调整说明：
该项目按照原方案执行的达州市城市规划管理技术规定。
调整一：建筑高度方向调整，调整3#楼、4#楼原建筑高度方向，
调整二：调整地面机动车停车位数量：原方案地面机动车停车位数量由25辆调整为44辆（其中33辆为充电桩车位，单个充电桩车位为7KW）；地面和地下室总机动车停车位数量不变。
调整三：建筑内部的功能分区调整：
3#楼原方案为1个展厅调整为4个展厅，夹层办公位置调整，取消了生产辅助车间等，对建筑内部的功能分区进行了重新设计，结构布局相应调整。
4#楼原方案为2个展厅调整为6个展厅，夹层办公位置调整，取消了生产辅助车间等，对建筑内部的功能分区进行了重新设计，结构布局相应调整。
调整四：地下室调整：调整地下室柱网尺寸，设备房位置调整，车位数量和布置调整，原方案地下室机动车停车位数量由288辆调整为269辆。
调整五：外立面调整：3#楼、4#楼因增加了展厅数量，外立面由原方案、本方案板外墙调整为玻璃幕墙、铝板等形式，补充完善设计。
其余无调整，仍按原方案执行。以上调整，指标准停车位未发生变化

总平面布置图

“达州建国汽车产业文化园项目”建设地址达川区青川中路18号，于2016年2月通过达州市达川区城乡规划局审批，原方案中含1#楼、2#楼、3#楼、4#楼，建筑总面积22319.36平方米，其中地上建筑面积12530.96平方米，地下建筑面积9788.40平方米，其中1#楼、2#楼已完成修建并投运，目前经营的品牌有：华为问界、WEY、长城。

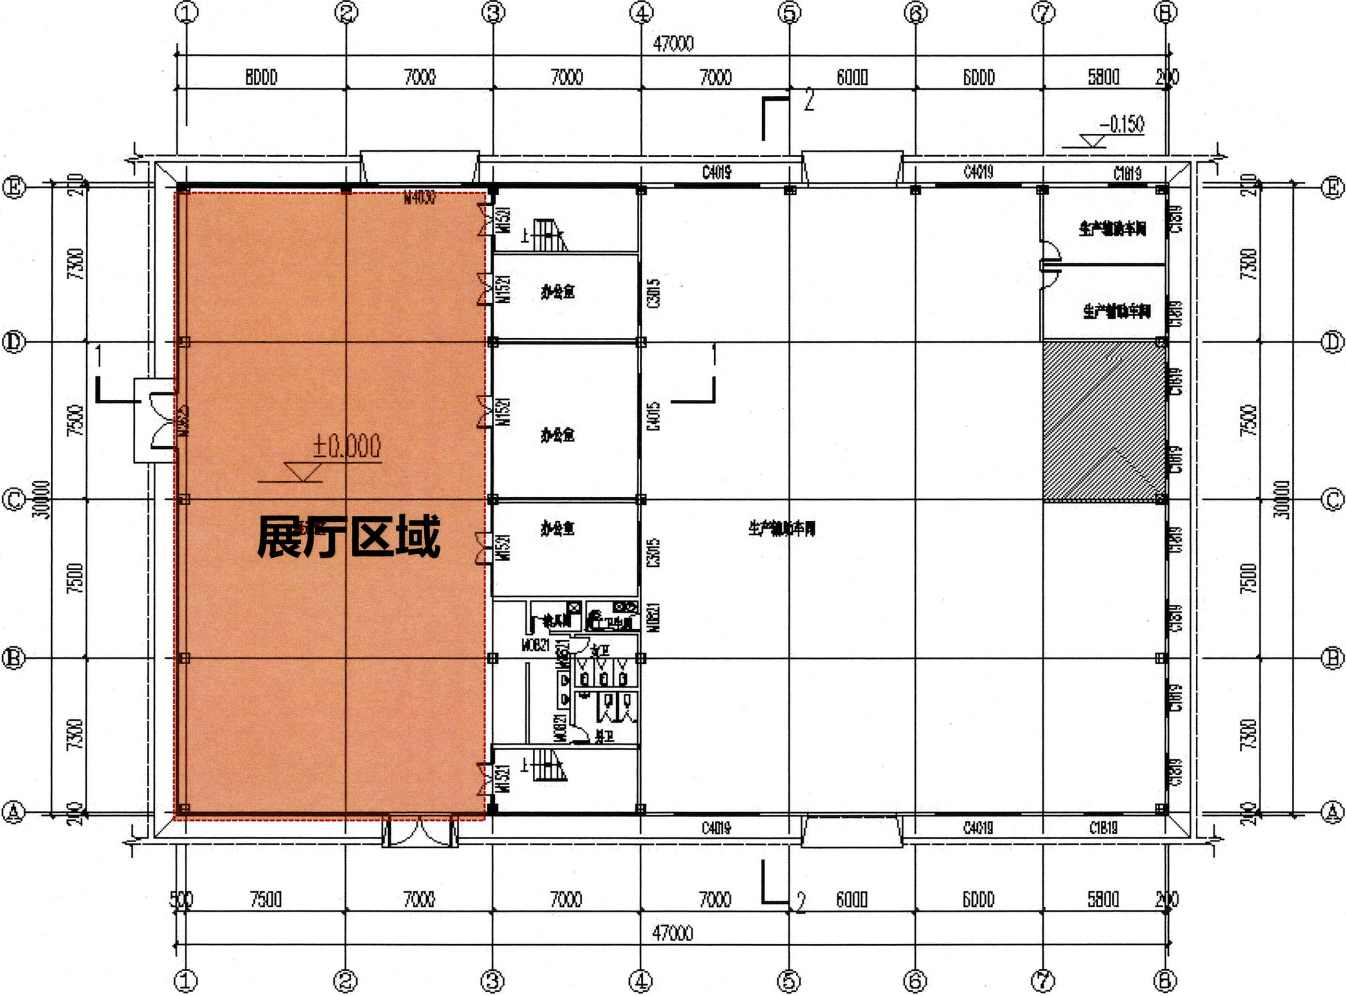
调整3#楼、4#楼原坡屋面坡度方向。

3#一层平面图 1:200

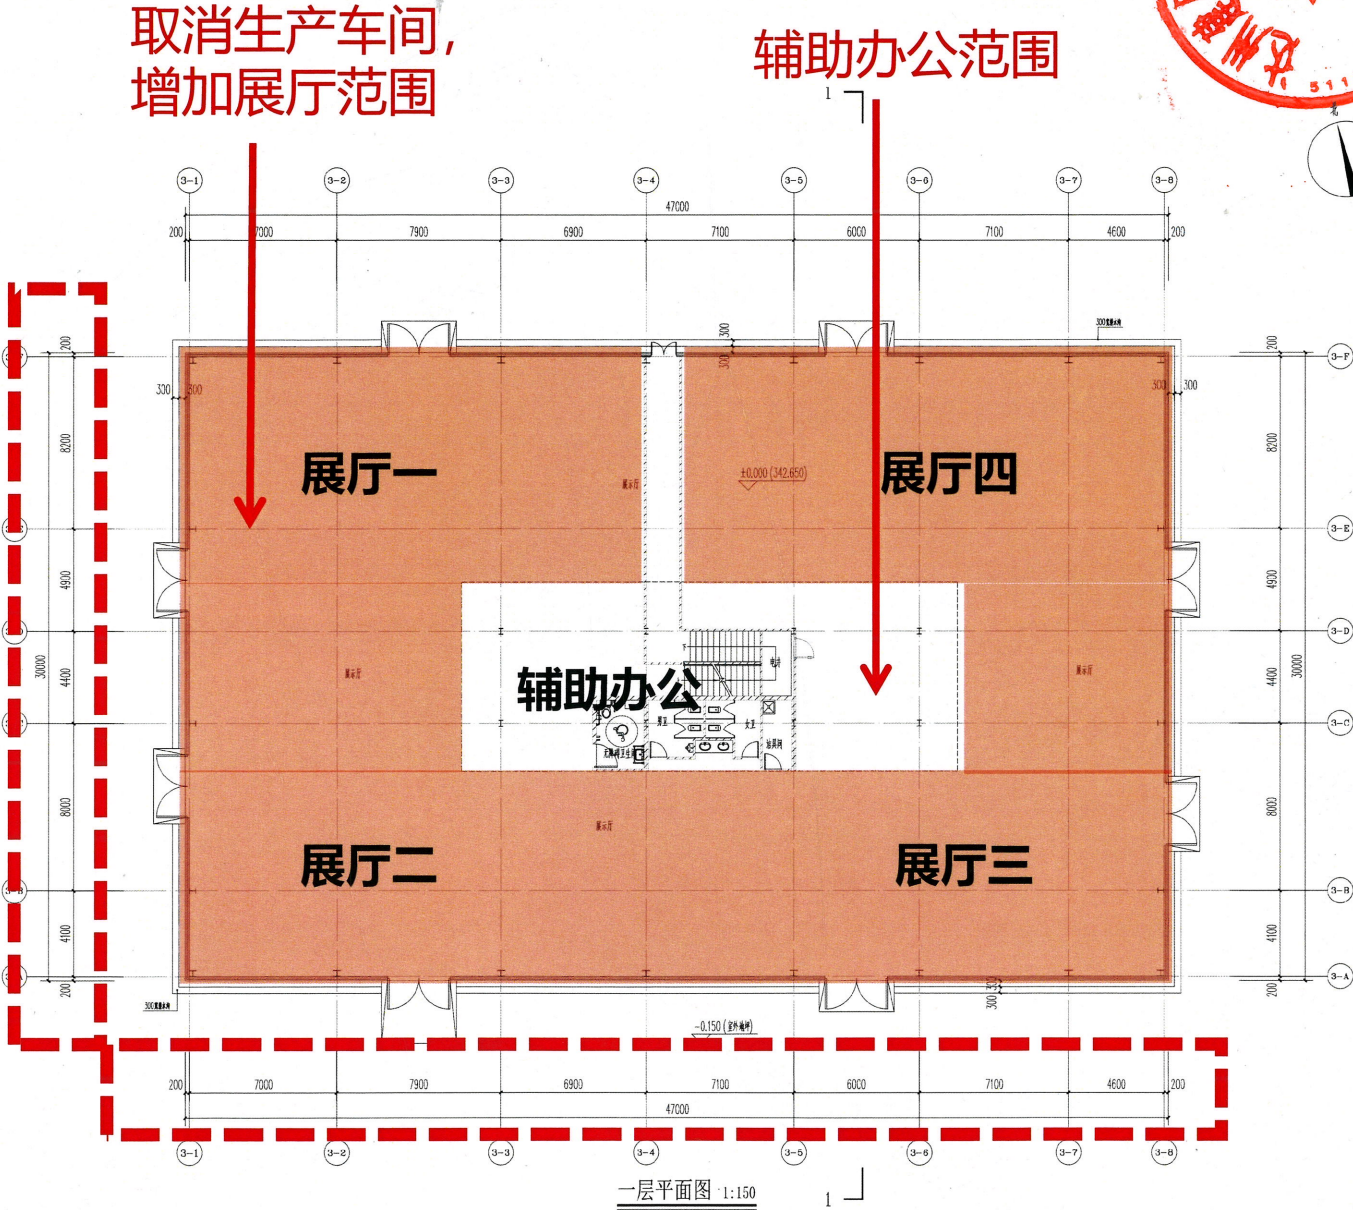
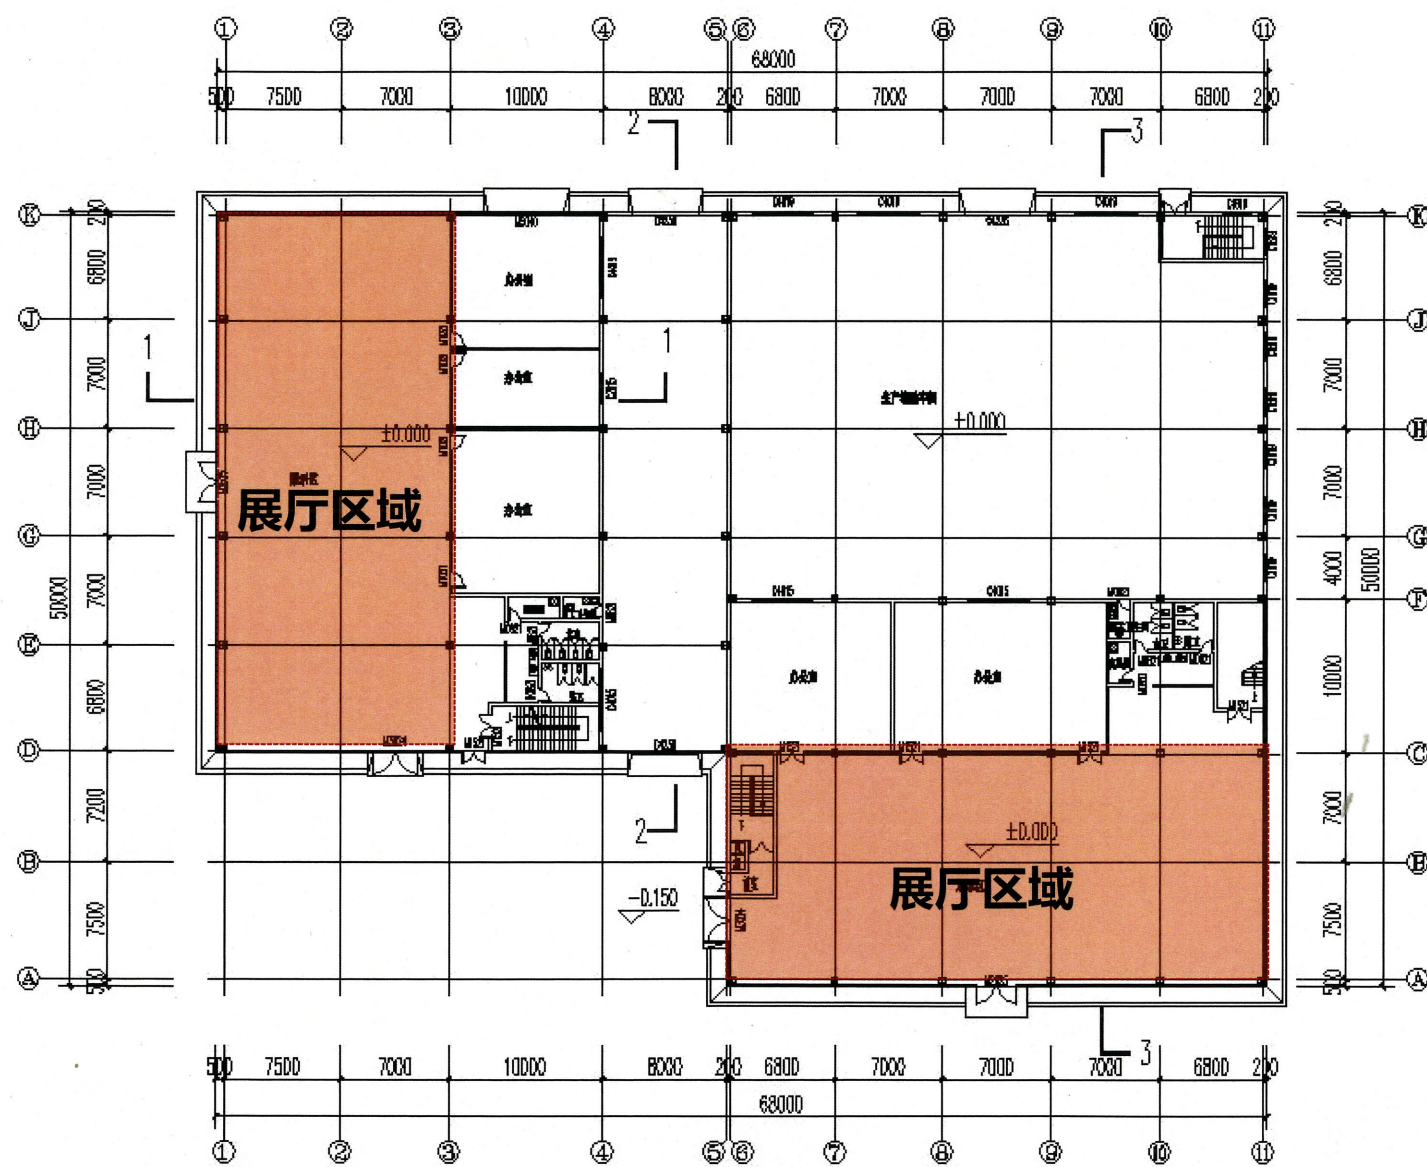
3#楼原方案为1个展厅调整为4个展厅，夹层办公位置调整，取消了生产辅助车间等，对建筑内部的功能分区进行了重新设计，结构轴网相应调整，轴距尺寸详以下附图。

4#一层平面图 1:300

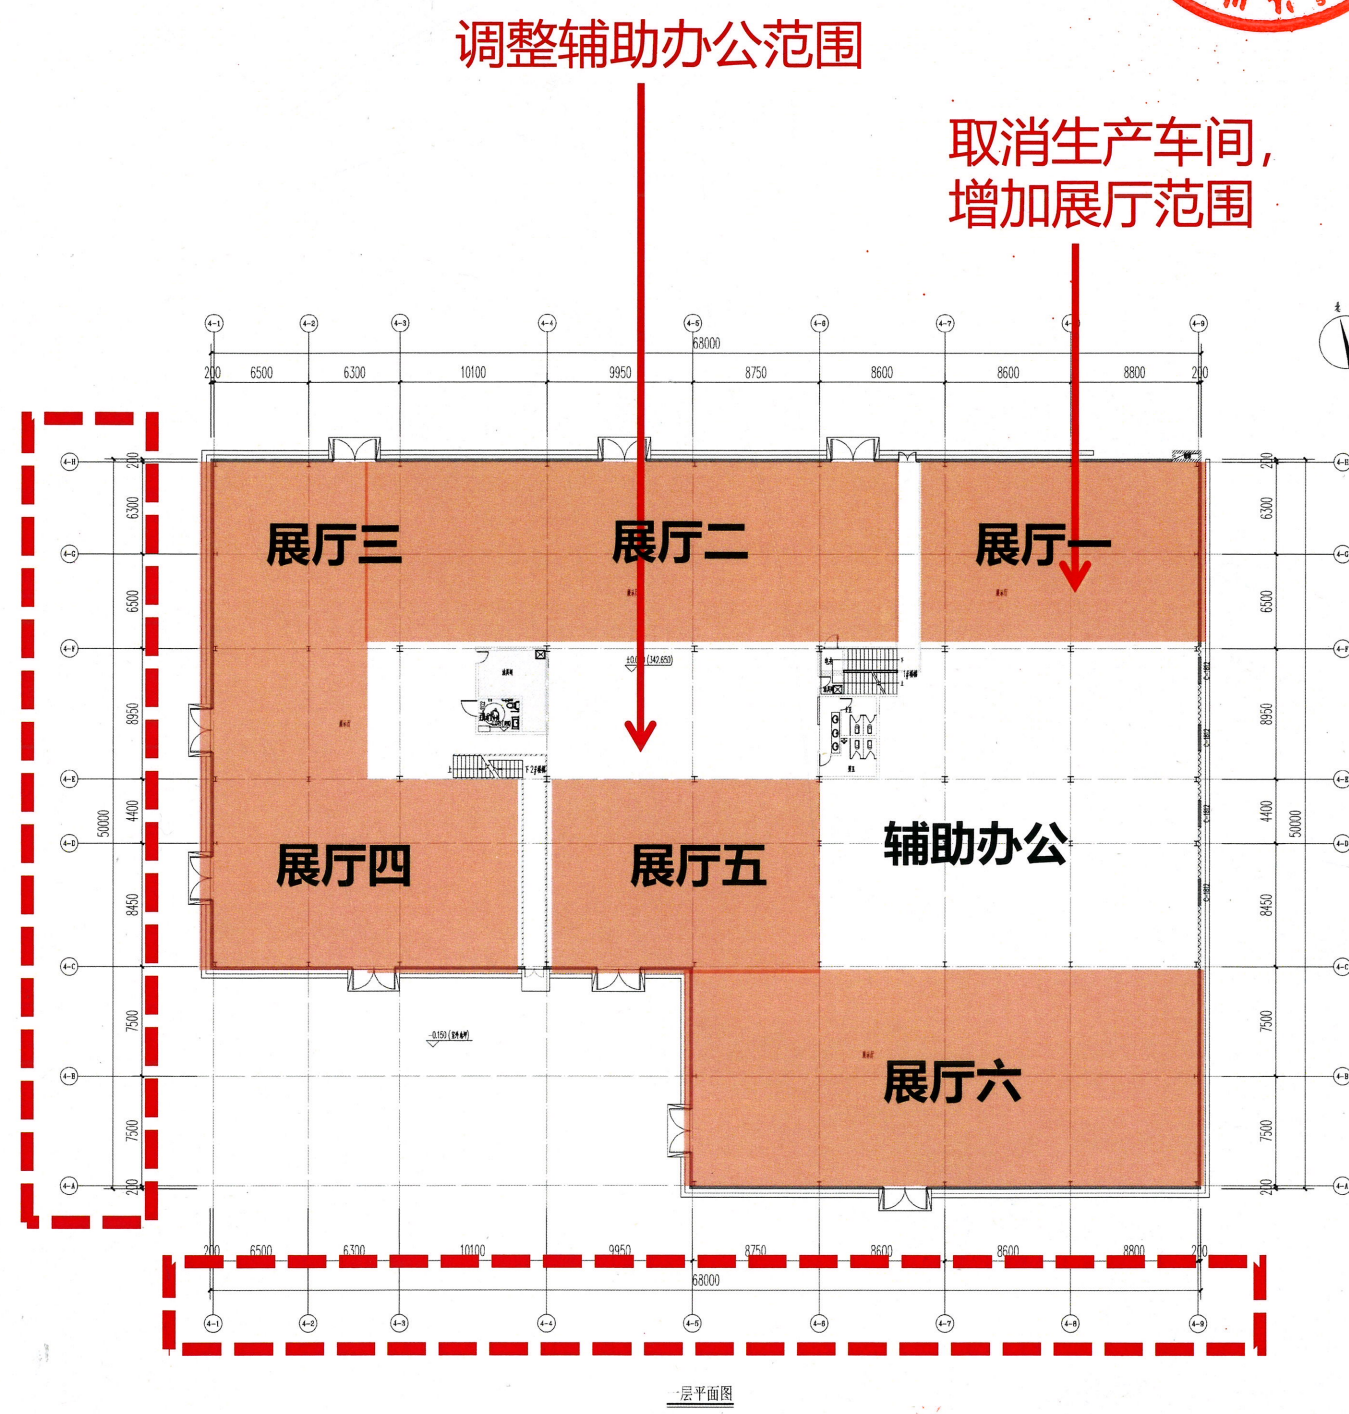
4#楼原方案为2个展厅调整为6个展厅，夹层办公位置调整，取消了生产辅助车间等，对建筑内部的功能分区进行了重新设计，结构轴网相应调整，轴距尺寸详以下附图。

地下室平面图 1:50

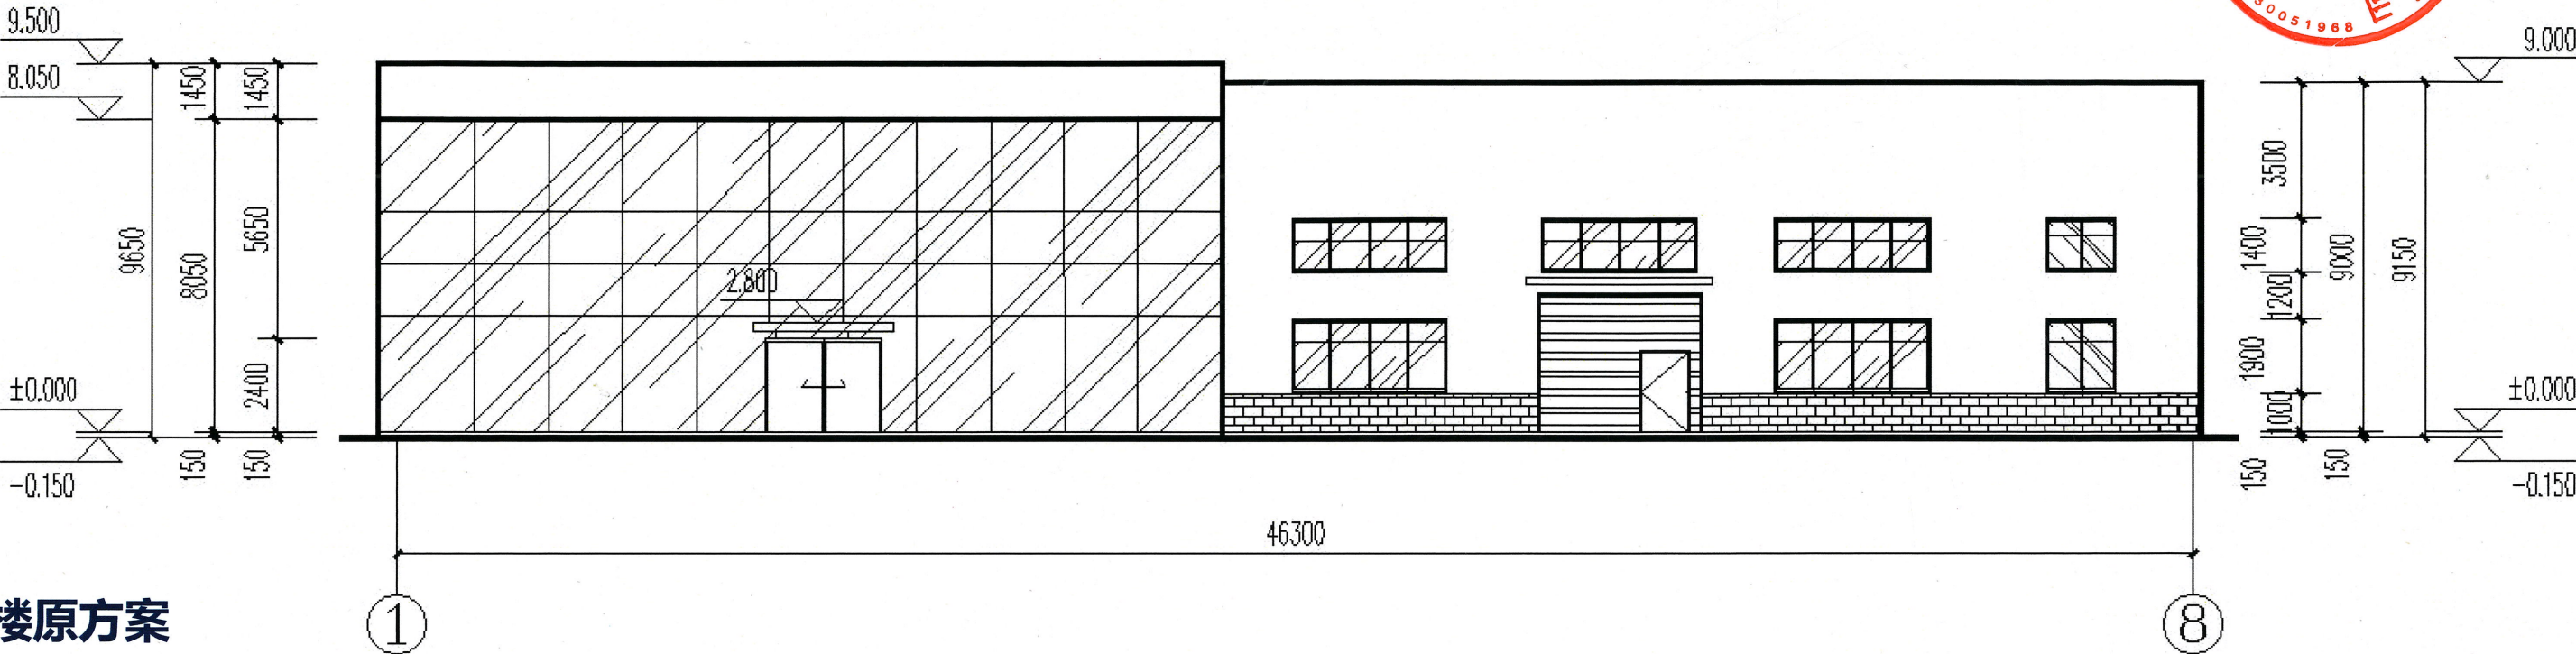
调整设备房位置

根据规范要求
新增楼梯
间
